**Tribunale Ordinario di Reggio di Calabria
Sezione Esecuzioni Immobiliari di Reggio di Calabria**

Proc.:
n.71/2022 RG -53/2024 RG

**RELAZIONE FINALE DI CTU AD INTEGRAZIONE
E IN RISPOSTA ALLE OSSERVAZIONI**

**OGGETTO:
RELAZIONE FINALE DI CONSULENZA TECNICA
D'UFFICIO IN RISPOSTA ALLE OSSERVAZIONI
proc.n. 71/2002 – 53/2024 R.G.Es.****PREMESSA**

Figura 1 – Stralcio dell'elaborato planimetrico dell'anno 2014 con indicazione del sub 141 (cerchiato in rosso)

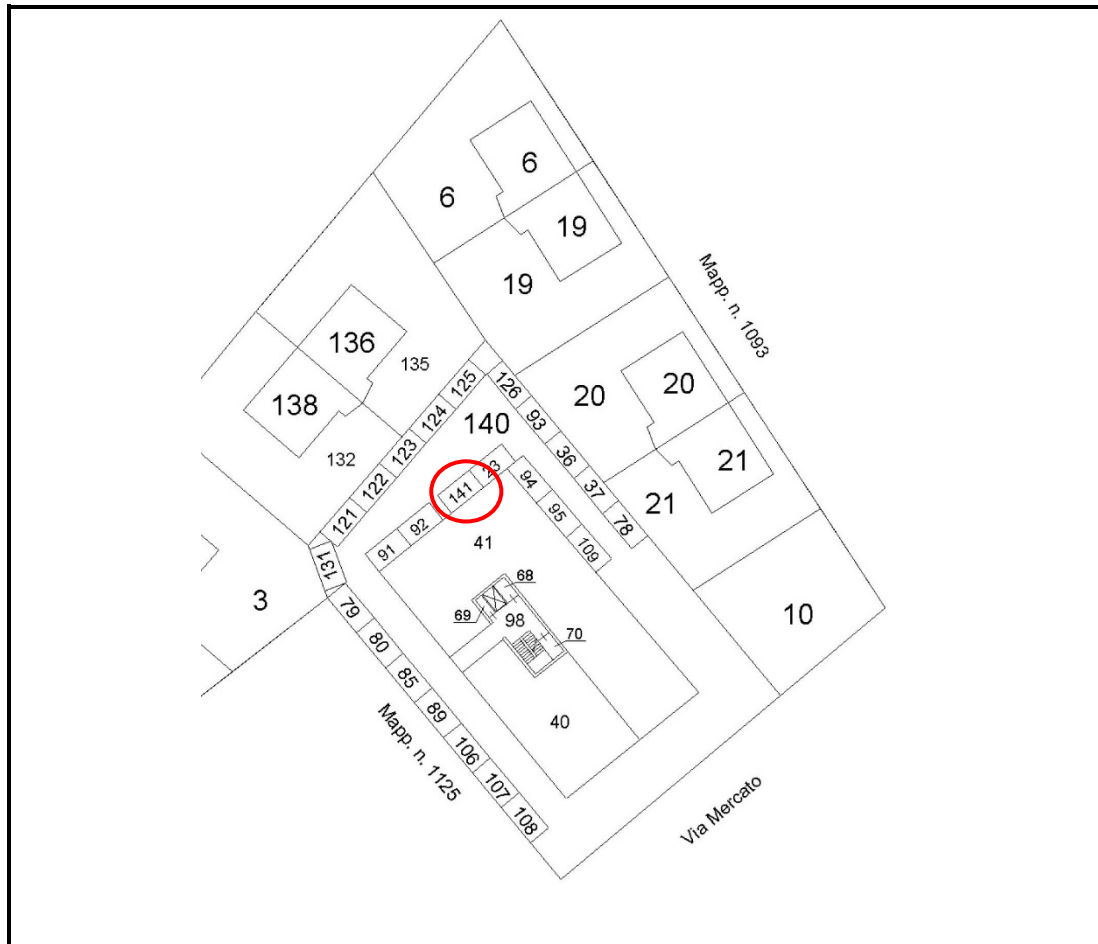
“si chiede al CTU di accorpare il Lotto 3 al Lotto 1 per non creare un deprezzamento dell’attività commerciale che potrebbe restare priva di area esterna pertinenziale ad uso parcheggio, scarico/carico merci e dove risulta tra l’altro già installata l’area carrelli.”

Alla luce della rappresentazione grafica dell'elaborato planimetrico dell'anno 2014 (*v. Allegato B – elaborato planimetrico del 2014*); appare chiara l'identificazione del sub 141 (posto auto) sotto richiamato in figura:

Quanto sopra emerso, evidenzia e conferma che vi è stato un **ERRORE** di rappresentazione grafica riportata negli anni fino all'odierno annullamento; tale informazione renderebbe più facile il futuro aggiornamento dell'elaborato planimetrico della particella, inoltre, tale evidenza consente al sottoscritto CTU di escludere la possibilità che il “sub 141” (posto auto) fosse situato nella zona dell'area urbana del “sub 140” denominata (A) in perizia.

Pertanto, la conseguente valutazione di stima andrebbe rivalutata, poiché nella suddetta porzione denominata (A) dell'area urbana “sub 140” ci sarebbero a disposizione sicuramente n.4 posti auto (anziché n.3 posti auto indicati in perizia) situati per come oggi

Figura 2 – Rappresentazione grafica delle aree urbane sub 10 e sub 140 (v.allegato C– tav3 rev.)

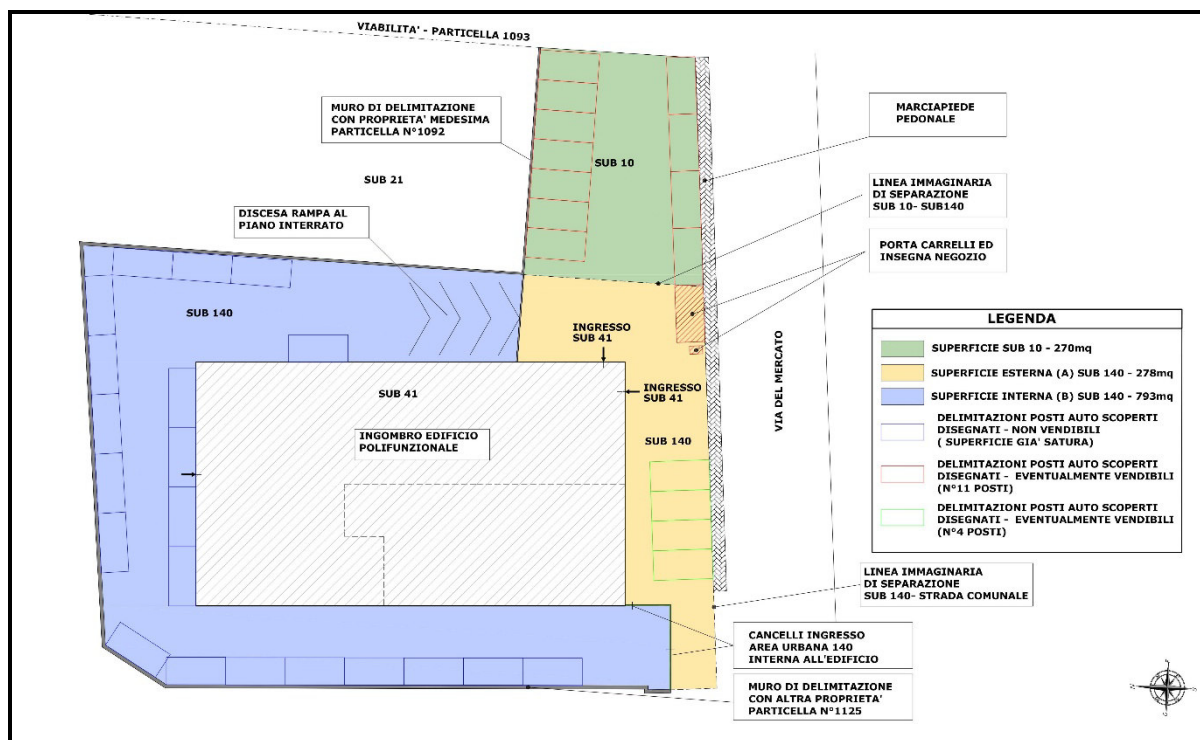
delimitati e riportati nell'allegato grafico del CTU revisionato (v. *Allegato CTU- all.C*), sotto riproposto.

In considerazione di quanto sopra esposto, la Superficie Commerciale (SC) del “sub 140” sarà uguale alla superficie effettiva dedicata a n.4 posti auto, cioè:

L'intera superficie commerciabile intesa come posti auto scoperti disponibili, è pari al prodotto del numero dei posti auto con i mq di ognuno di essi; cioè pari a circa **50,0 mq** (n. posti 4 x 12,5 mq = 50,0 mq).

Figura 3 – Sovrapposizione grafica della planimetria al piano terra fra progetto assentito con lo stato dei luoghi

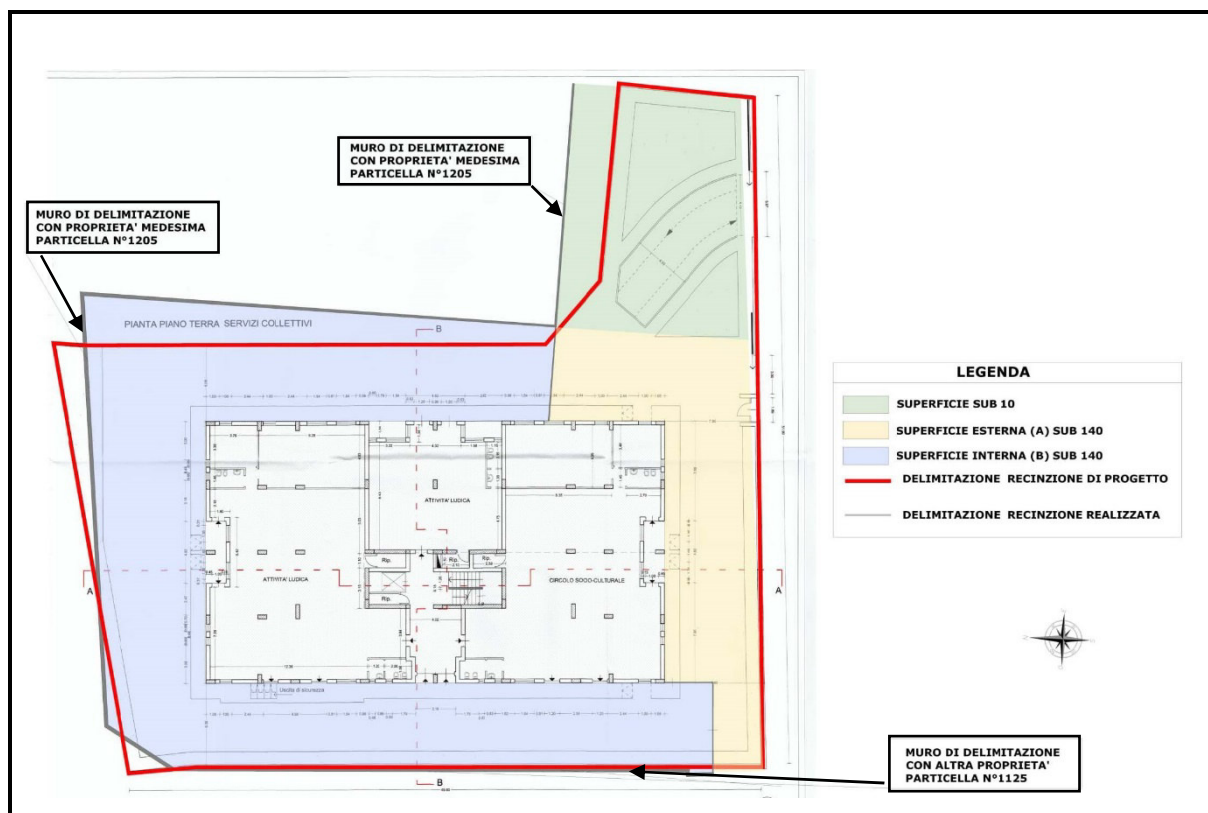
la recinzione realizzata, oltre a quanto descritto in perizia (v. *difformità (I)* descritta nella risposta al *quesito n.6*), è difforme rispetto a quella prevista anche in altre parti, come meglio visibile nell'immagine seguente dove è raffigurato in sovrapposizione l'allegato grafico del piano terra autorizzato con il rilievo dello stato di fatto delle aree urbane (divise con diverse campiture colorate):

L'immagine sopra, mette in evidenza le differenze di posizionamento fra la recinzione realizzata (indicata col colore grigio) con la recinzione di progetto (indicata col colore rosso).

Nella figura infatti, è possibile osservare come a meno di piccoli scostamenti, il muro di recinzione realizzato, è conforme nella posizione a quello di progetto in corrispondenza del confine con la diversa proprietà posta ad Ovest (identificata con la particella catastale n.1125).

Viceversa, nelle proprietà della stessa particella n.1205 dove insistono altri corpi di fabbrica (n. 4 villette non oggetto di pignoramento – collocate nel progetto nelle vicinanze dell'edificio polifunzionale - v. *inquadramento territoriale di progetto all. 4p*) del complesso immobiliare realizzate con il medesimo titolo edilizio (Permesso a Costruire n.53/2005), non vi è la perfetta corrispondenza tra il muro di recinzione realizzato e quello previsto di progetto.

La difformità sopra descritta, comunque, per come descritto in perizia (v. *da Pag. 35- 37 – reazione proc. n.53/2024*), può essere sanata sempre con l'identica procedura in sanatoria, previa pratica per il superamento del vincolo ambientale ed aggiornamento catastale.
